**PROGETTO DI VARIANTE DELLA NUOVA LINEA FERROVIARIA TORINO-LIONE -
APPROVAZIONE OSSERVAZIONI DELLA COMMISSIONE TECNICA DELL'UNIONE
MONTANA VALLE SUSÀ A VARIANTE TELT.**

Progetto di variante in ottemperanza alla prescrizione n. 235 della Delibera CIPE 19/2015 della nuova linea ferroviaria Torino Lione - Sezione Internazionale - Parte Comune Italo - Francese - Sezione Transfrontaliera - Parte in territorio Italiano, ubicato nei Comuni di Chiomonte, Giaglione, Salbertrand e Venas della Città Metropolitana di Torino, presentato dalla società Tunnel Euralpin Lyon Turin S.a.S. ai sensi degli articoli 166 (e seguenti) del Dlgs 163/2006, come richiamato dal comma 5 dell'art. 169 del Dlgs 163/06 (ai sensi della Delibera ANAC n. 924 del 7/9/2016) e 183 e seguenti del Dlgs 163/2006, mediante avviso pubblico di avvio del procedimento di assoggettabilità alla procedura di valutazione di impatto ambientale il 10 luglio 2017.

OSSERVAZIONI DELLA COMMISSIONE TECNICA DELL'UNIONE MONTANA VAL SUSA

PRV C3B 0124 [dettaglio]

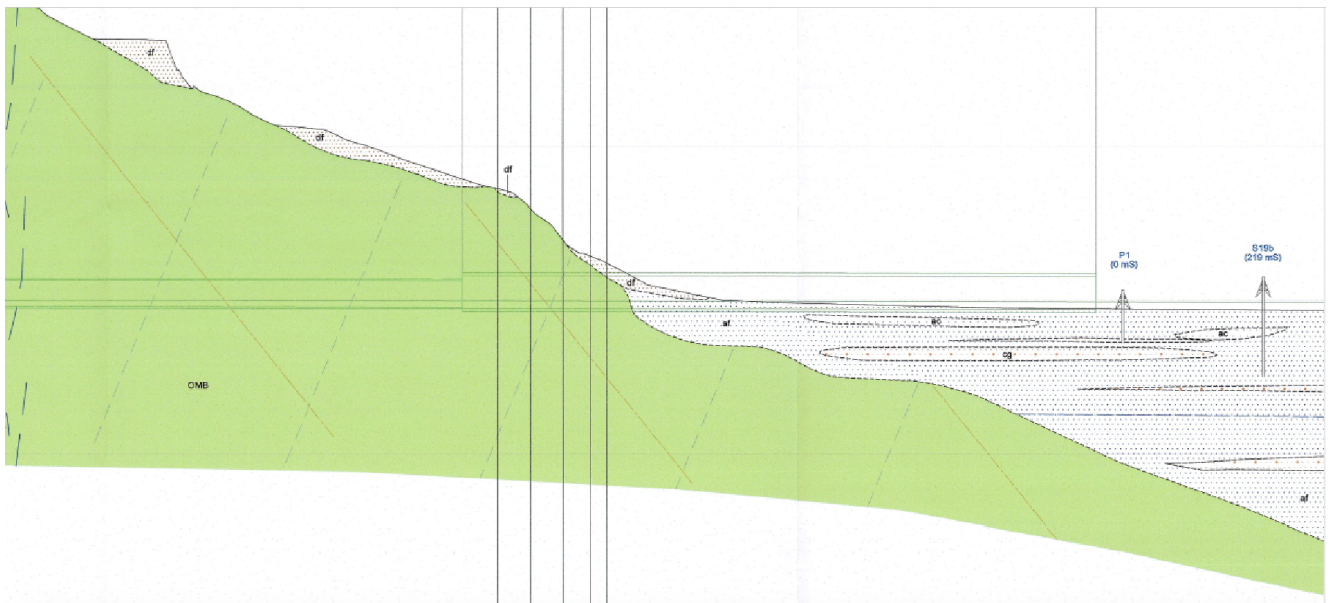
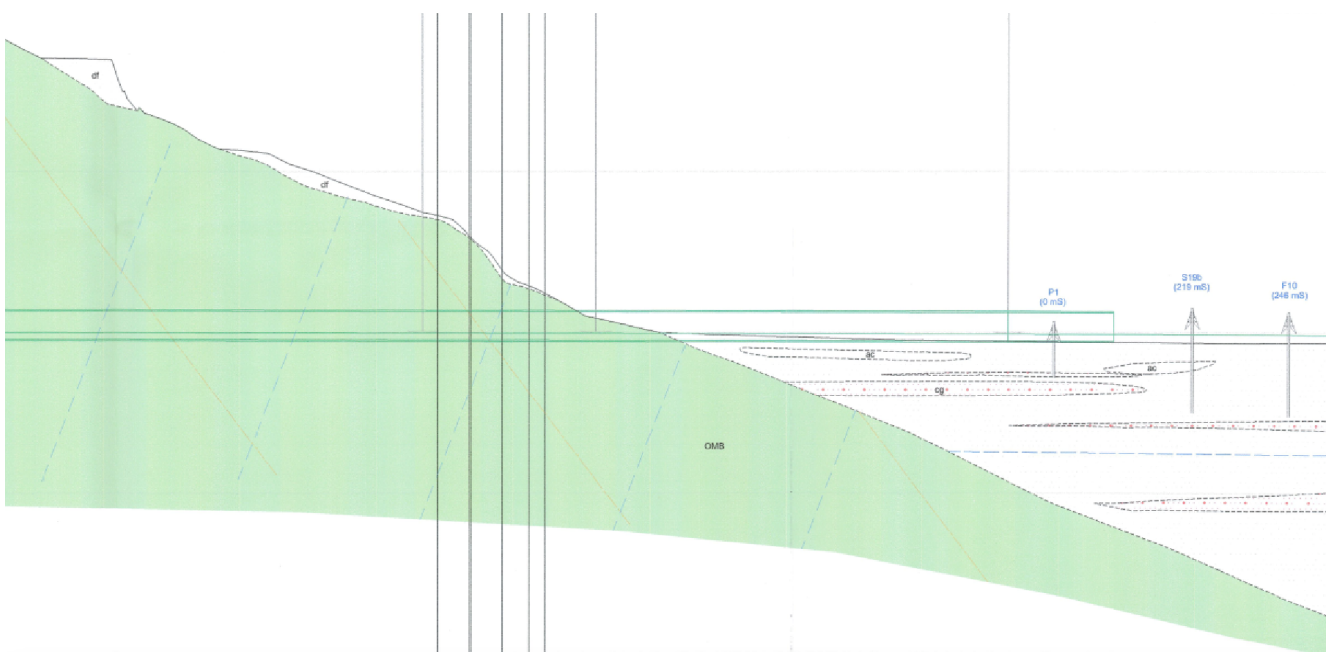
Il documento citato PRV C3B 0124 “Tunnel di base - Tratta Mompantero – Profilo geologico di dettaglio”, ha subito una modifica rispetto al corrispondente documento del Progetto Definitivo approvato con Delibera CIPE 19/2015:

Il profilo geologico risulta mutato proprio in corrispondenza dell'imbocco del tunnel di base, evidenziando, curiosamente, una pronunciata curva dell'unità composta da prasiniti e scisti prasinitici (in cui si prevedono presenze ubiquitarie di materiale amiantifero), proprio in corrispondenza dell'uscita del tunnel. Questo profilo geologico, diverso da quello previsto nel progetto definitivo, consente di scavare tutta la quota di materiale contenente amianto con la TBM, e non prevederne quota alcuna per lo scavo effettuato per la realizzazione delle opere d'imbocco. Non è riportato, nei documenti visionati, quali studi abbiano portato a modificare il profilo geologico anche alla luce della già citata affermazione per cui “non si è potuto eseguire sondaggi dalla superficie”.

Le 9 figure seguenti mettono a confronto, per ciascun anno esaminato e per ciascuna tratta, i risultati ottenuti con i valori indicati nel SIA TELT.

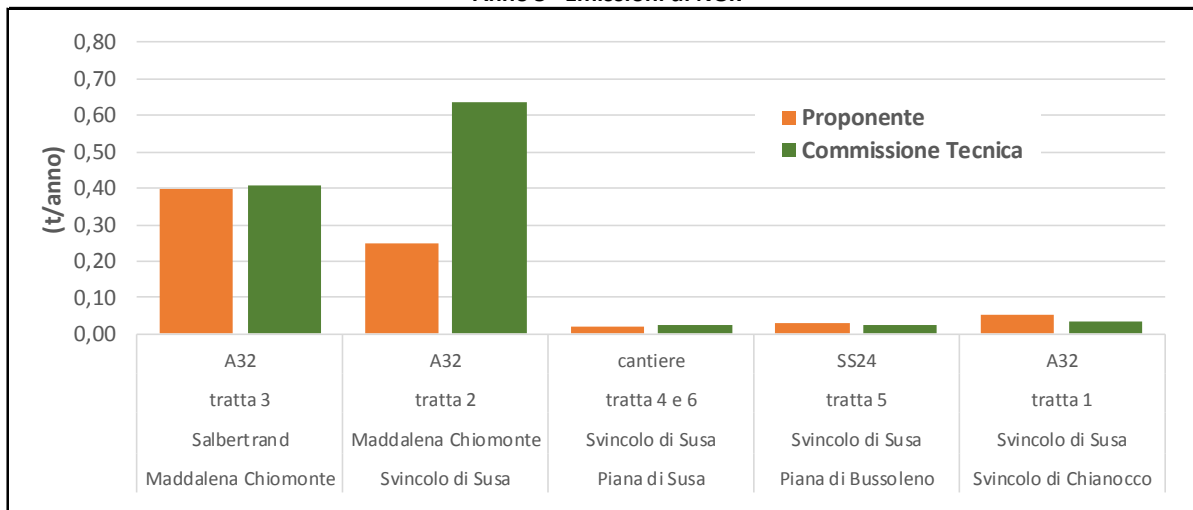
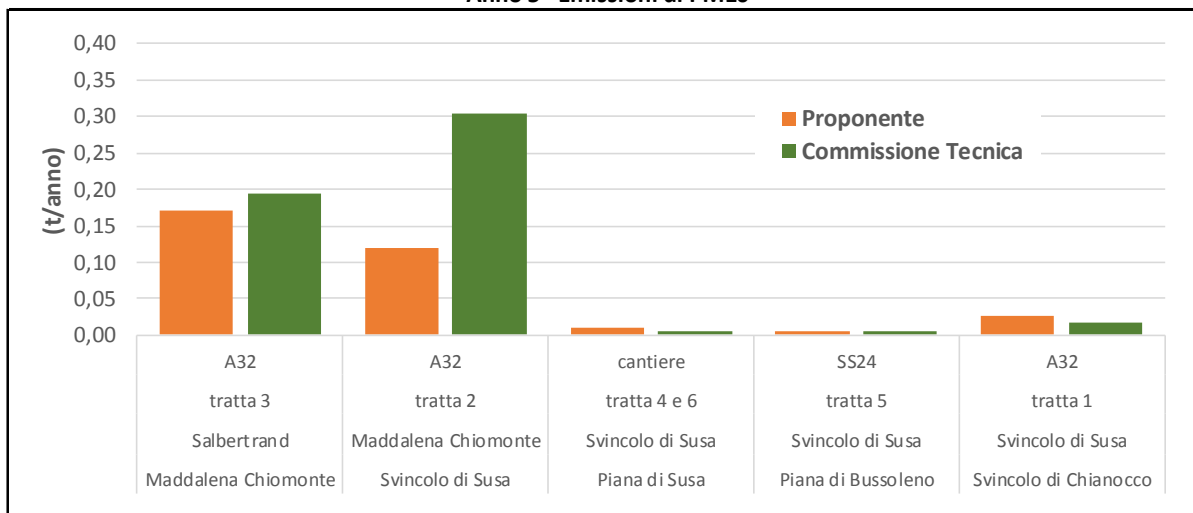
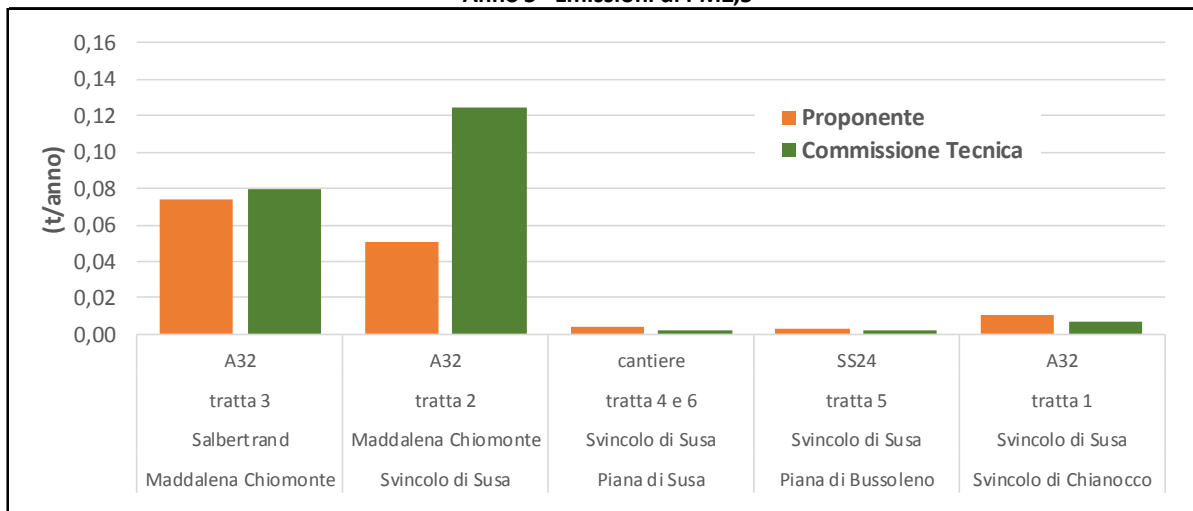
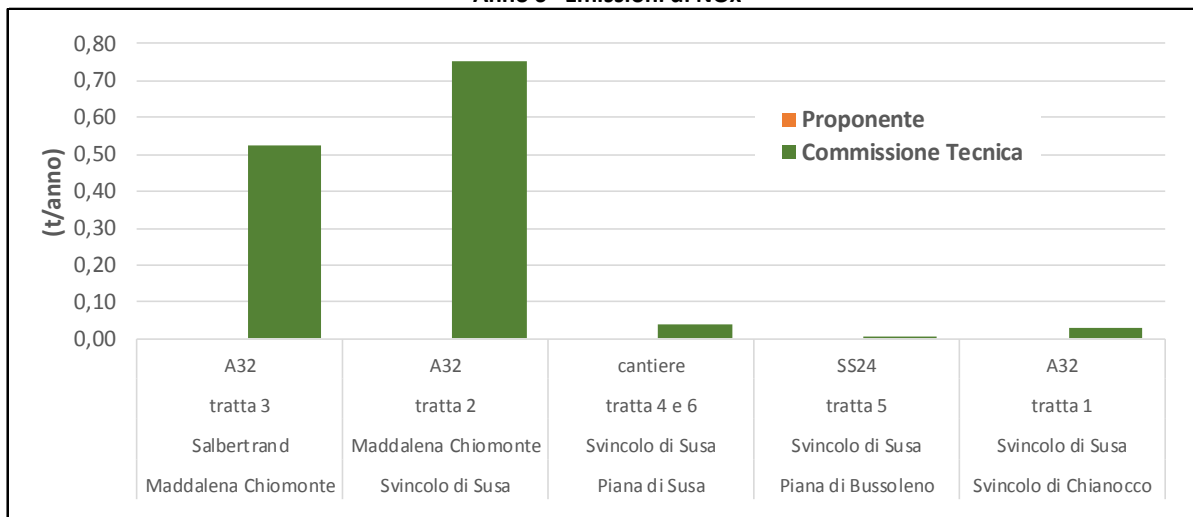
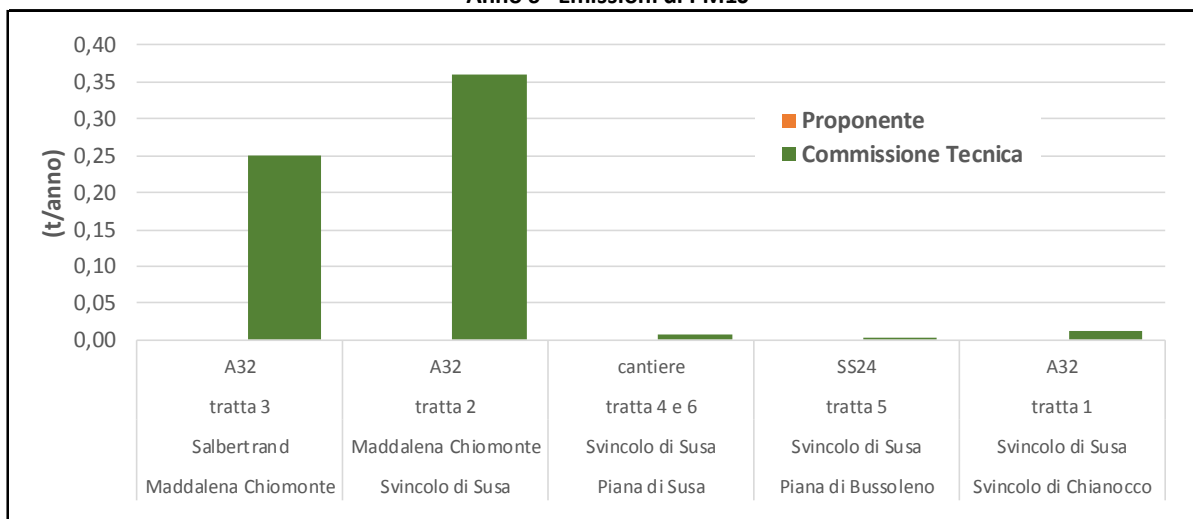
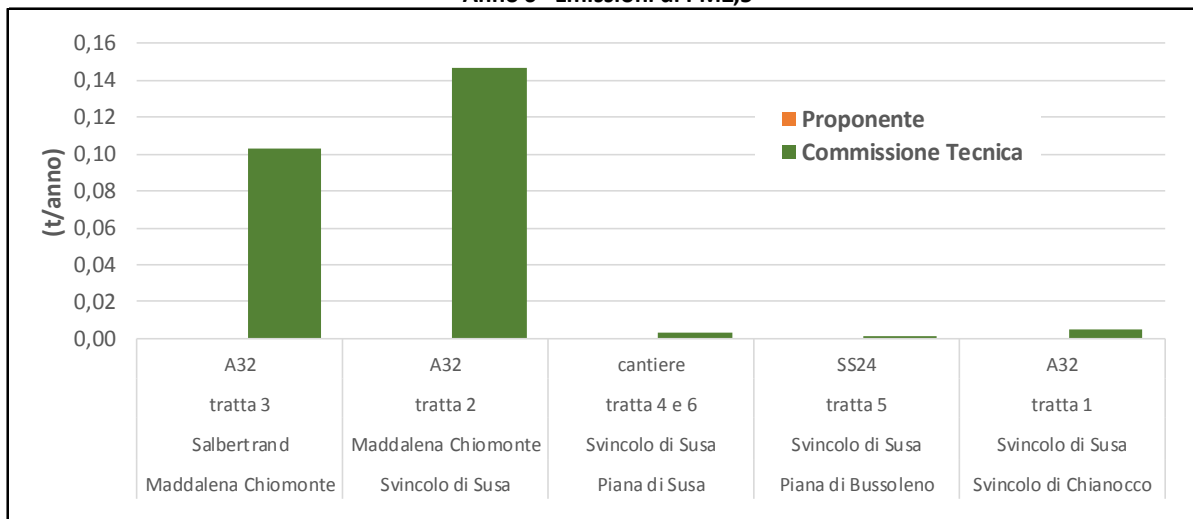
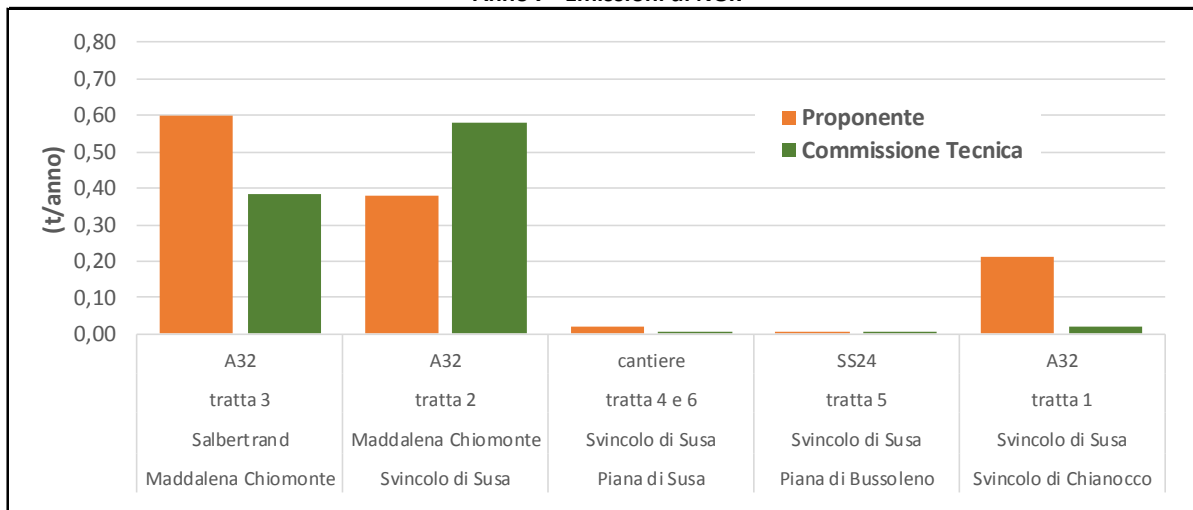
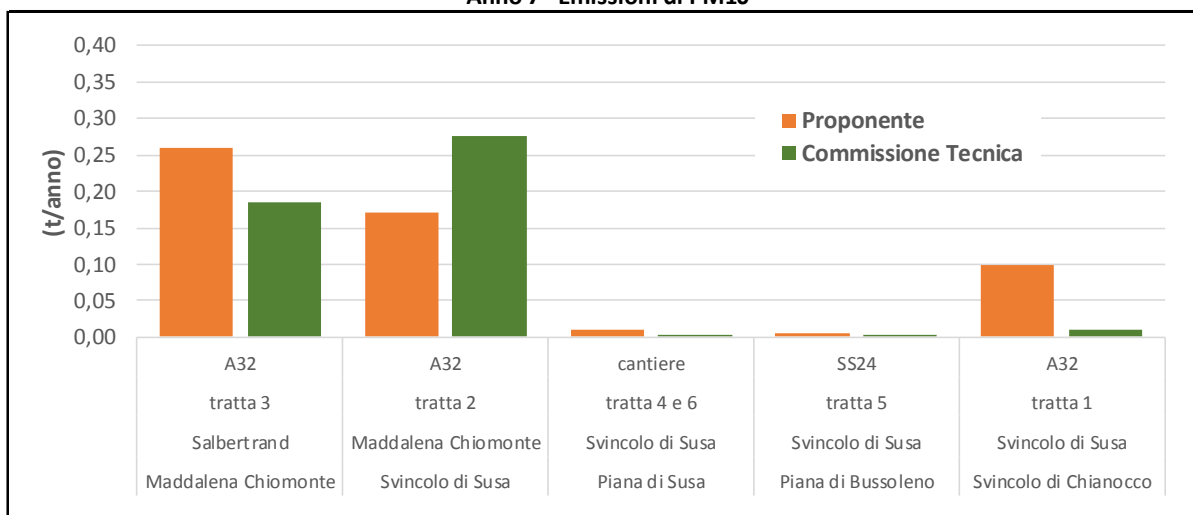
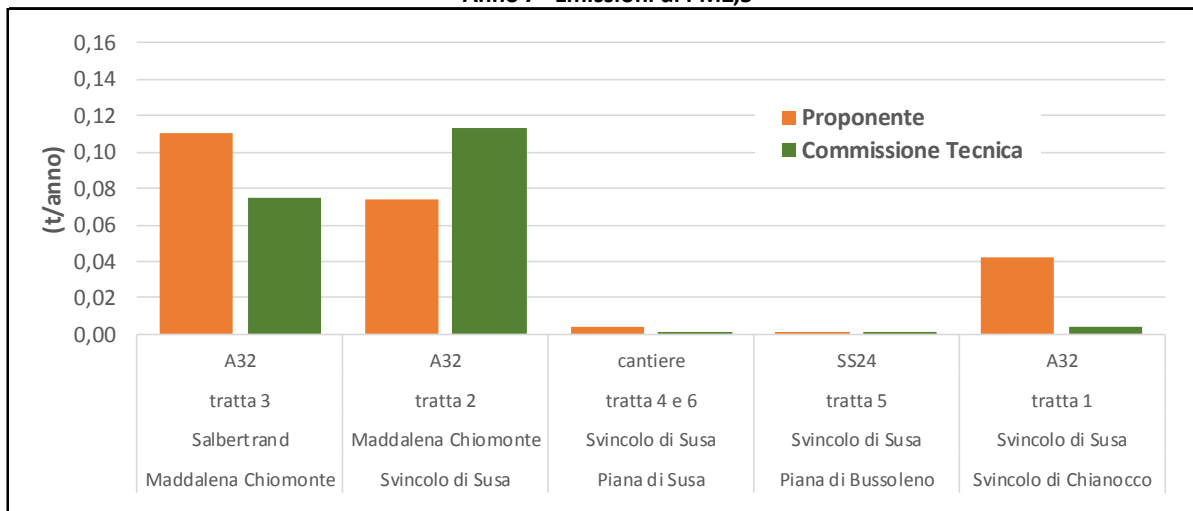
L'ipotesi assunta nel SIA TELT è pertanto eccessivamente ottimistica e occorre una sua riformulazione in termini più realistici, considerando che parte dei mezzi utilizzati potranno ricadere in classi emissive inferiori. In particolare, tenuto conto che la vita media di un veicolo industriale è di circa 13 anni (fonte: UNRAE), è plausibile ipotizzare una flotta di mezzi utilizzati con presenze ancora significative di veicoli Euro V ed Euro IV, i cui standard emissivi sono rapportabili a quelle dei veicoli Euro VI nei termini di seguito descritti:

- i limiti per gli ossidi di azoto (NO_x) Euro V sono circa 10 volte superiori a quelli Euro VI;
- i limiti per gli ossidi di azoto (NO_x) Euro IV sono circa 20 volte superiori a quelli Euro VI;
- i limiti per le polveri (PM_{10} , $\text{PM}_{2,5}$) Euro V e IV sono circa 2 volte superiori a quelli Euro VI.
